改善箇所説明図

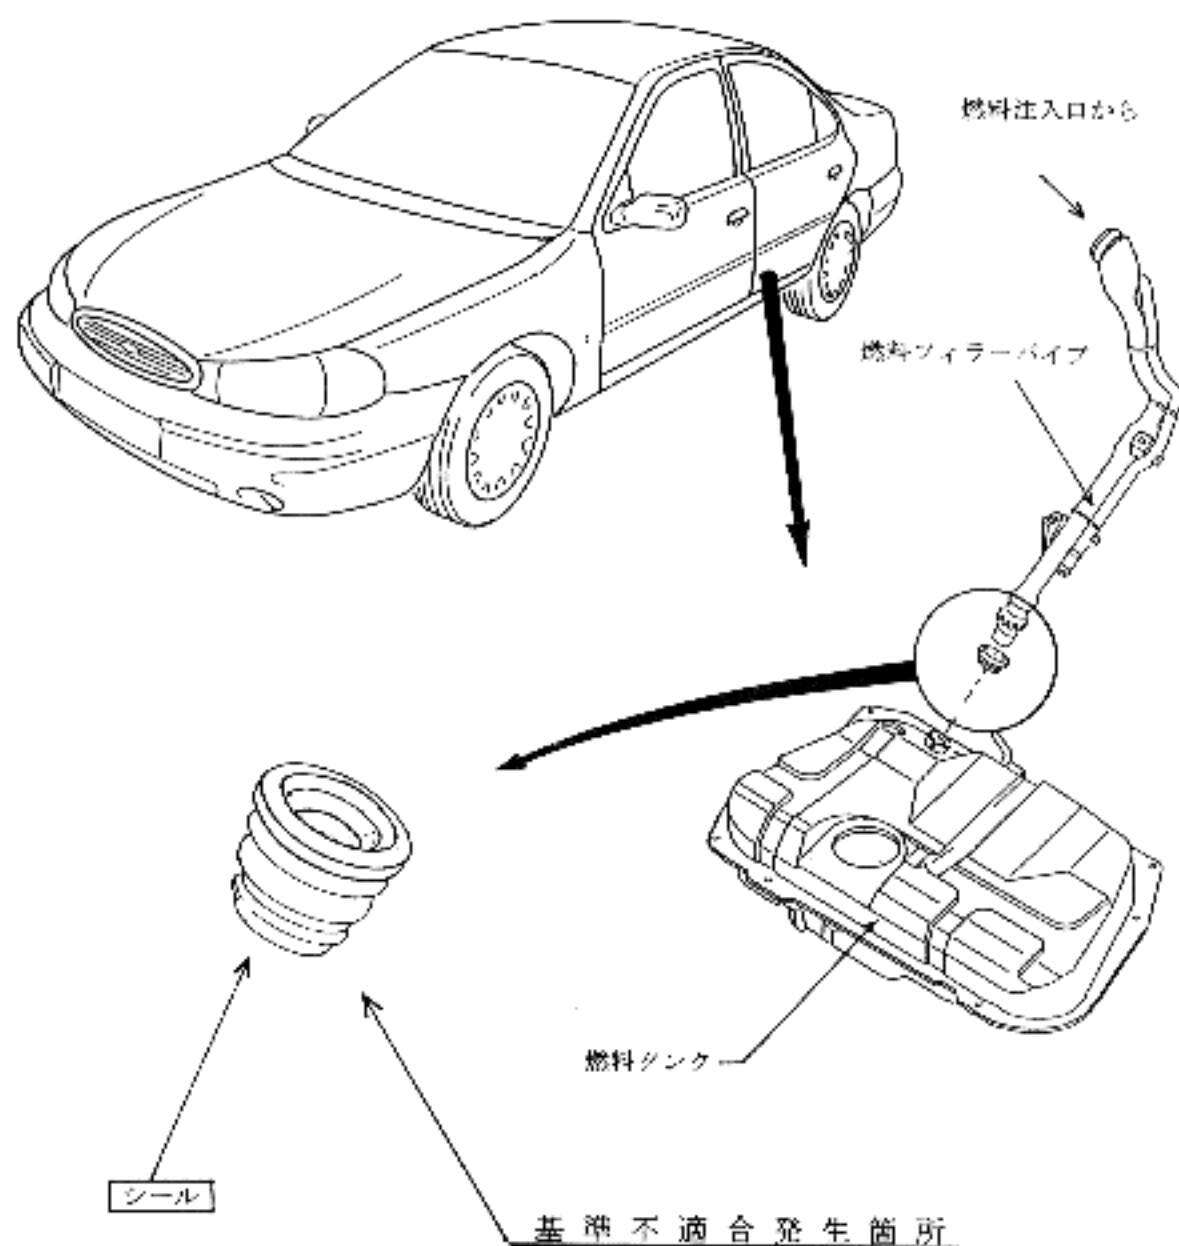
燃料タンクと燃料注入口のパイプ接合部のシールの材質が不適切なため、タンク内の燃料が多い場合、当該接合部から燃料が漏れるおそれがある。

全車両、当該シールを対策品と交換する。

対策車両の識別： 燃料フィルターキャップストラップ取り付けボルト頭部に白ペイントを塗布する。
